Notificare actualizată în materie de siguranță în teren

Sisteme RM cu versiunile SW R11.1 și R12.1
Erori de aliniere a referințelor încrucișate MobiView

Mai 2026

Figura 1. Linia de referință încrucișată a imaginii axiale (stânga) se află în locația incorectă a imaginii generate de MobiView (mijloc). Locația corectă este afișată pe imaginea sursă sagitală nefuzionată (dreapta).

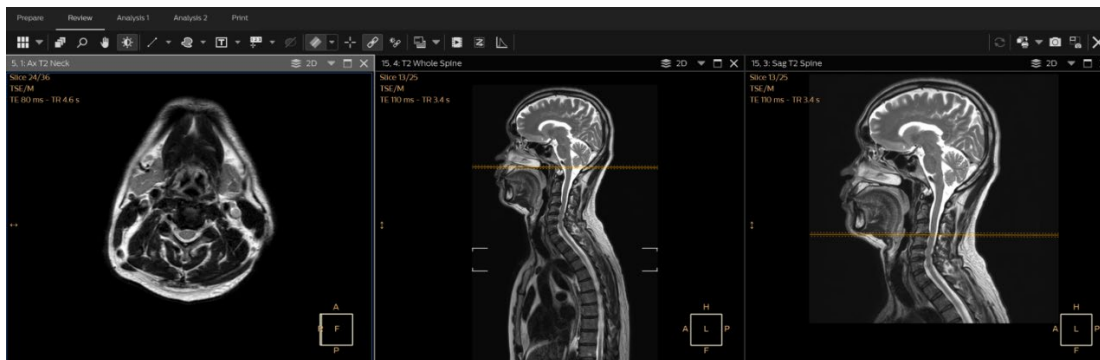
A. Linia de referință încrucișată și/sau caseta pot fi afișate într-o locație incorectă atunci când sunt afișate pe o imagine generată de MobiView (a se vedea exemplele din Figura 1 și 2).

- Scanări cu mai multe stații care necesită îmbinarea a 3 sau mai multe imagini de stație și
- Protocolul de scanare este utilizat în cazul în care stațiile au o dimensiune diferită a voxelului sau a câmpului vizual (de exemplu, dimensiunea voxelului sau a câmpului vizual este personalizată în funcție de anatomia fiecărei stații).

- Puteți continua să utilizați sistemul (sistemele) în conformitate cu utilizarea prevăzută.
 - A. Pentru a evita problema potențială a unei linii de referință încrucișată incorecte în imaginile generate de MobiView, utilizați aceeași dimensiune a voxelului și câmpului vizual în toate scanările stației.

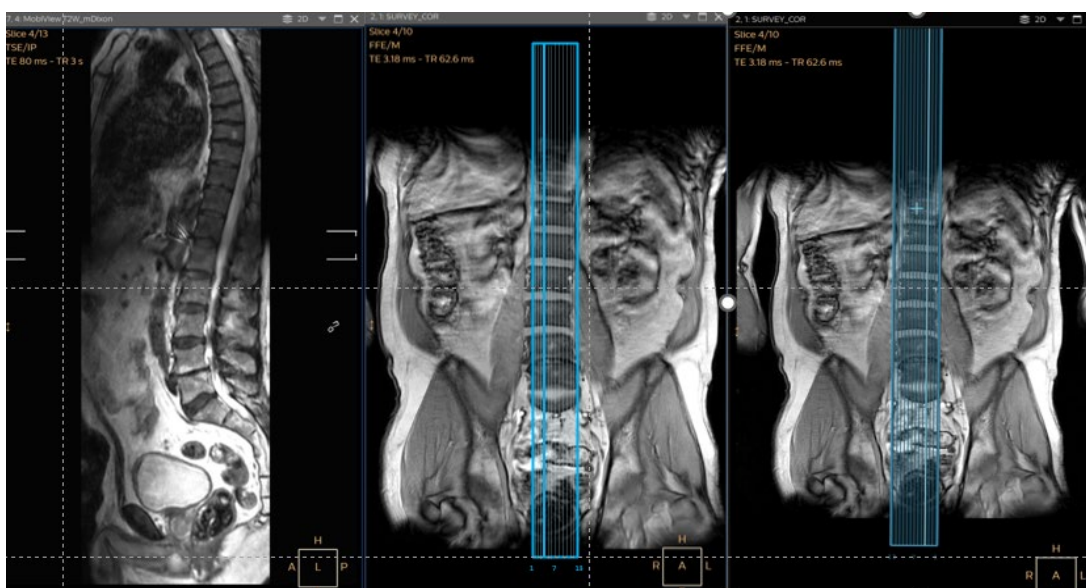
- B. Caseta de referință încrucișată a unei imagini generate de MobiView poate fi afișată într-o locație incorectă atunci când este oglindită pe o altă imagine (a se vedea exemplele din figurile 3 și 4), dacă:
- imaginile MobiView sunt achiziționate cu ordinea inversată de scanare a secțiunilor (adică setările de afișare a imaginii sunt personalizate) sau
 - afișarea casetei de referință încrucișată a unei serii combinate generate de MobiView (stații axiale) sau
 - afișarea casetei de referință încrucișată a reformatărilor multiplanare generate din date multi-stack.

B. Nu utilizați funcționalitatea liniei de referință încrucișată în modul casetă, modul toate secțiunile sau modul 3D. Utilizați funcționalitatea liniei de referință încrucișată în modul cu o singură secțiune.
